ECE/TRANS/WP.29/2009/108  
27 juillet 2009

Proposition de rectificatif 3 à la révision 3 au Règlement No 12  
(Volant de direction)

Communication du Groupe de travail de la sécurité passive \*/

Paragraphe 5.4.1, lire:

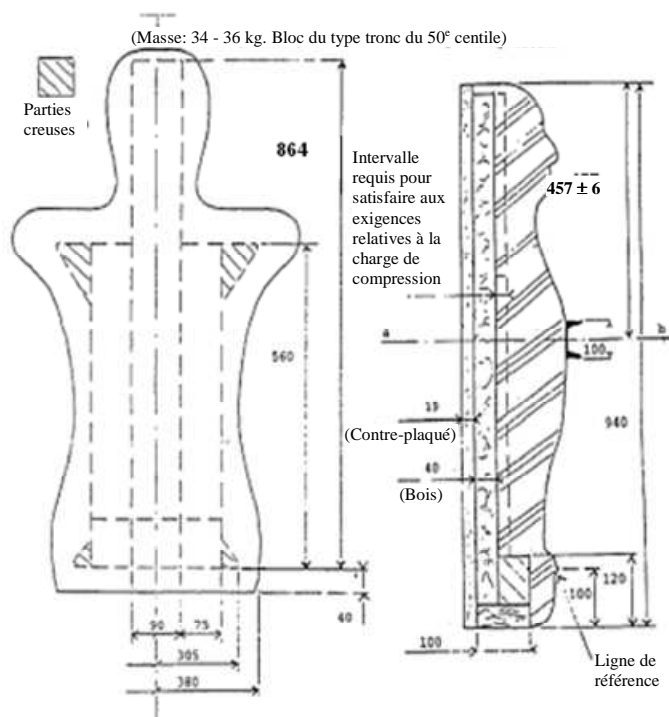
"5.4.1 Avant l'essai de choc prescrit aux paragraphes 5.2 et 5.3 ci-dessus, aucune partie de la surface de la commande de direction orientée vers le conducteur pouvant être touchée par une sphère de 165 mm de diamètre ne doit présenter d'aspérité ou d'arrête vive ayant un rayon de courbure de moins de 2,5 mm.

Dans le cas d'un contrôle de direction équipée d'un coussin gonflable, on considère que cette prescription est satisfaite si aucune partie pouvant être touchée par une sphère de 165 mm de diamètre ne comporte d'arrête vive dangereuse, telle qu'elle est définie au paragraphe 2.18 du Règlement No 21, susceptible d'accroître le risque de blessure grave pour les occupants."
